COMMISSION ROYALE DES MONUMENTS ET DES SITES
KONINKLIJKE COMMISSIE VOOR MONUMENTEN EN LANDSCHAPPEN

Objet : IXELLES. Avenue Molière, 138. Transformation intérieure et extérieure d'une maison unifamiliale ; reconstruction d'une annexe.

Avis de la CRMS

Façade avant de l'avenue Molière, 138.
Vue en 2007 © urban.brussels.

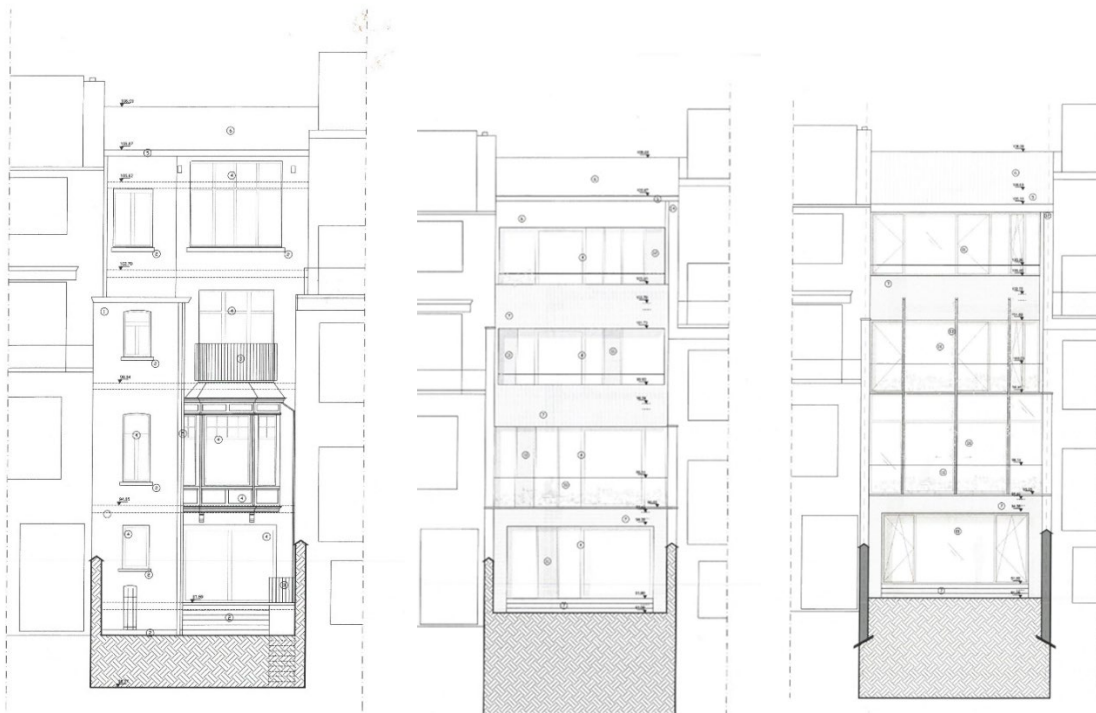
Le bien visé par la présente demande présente un intérêt patrimonial. Sa façade à rue a conservé toutes les caractéristiques de sa construction du début du XX^e siècle : composition avec bow-window, châssis à petit-bois, ferronnerie donnant accès au jardinet présent dans la zone de recul. À l'intérieur, les vastes volumes d'origine abritent d'intéressants revêtements de sols (mosaïques, granito, planchers) ainsi que de belles menuiseries avec impostes cintrées. Quant à la façade arrière, à l'exception de l'annexe construite *a posteriori*, elle est conforme à la typologie de l'époque, cohérente et intégrée dans son environnement.
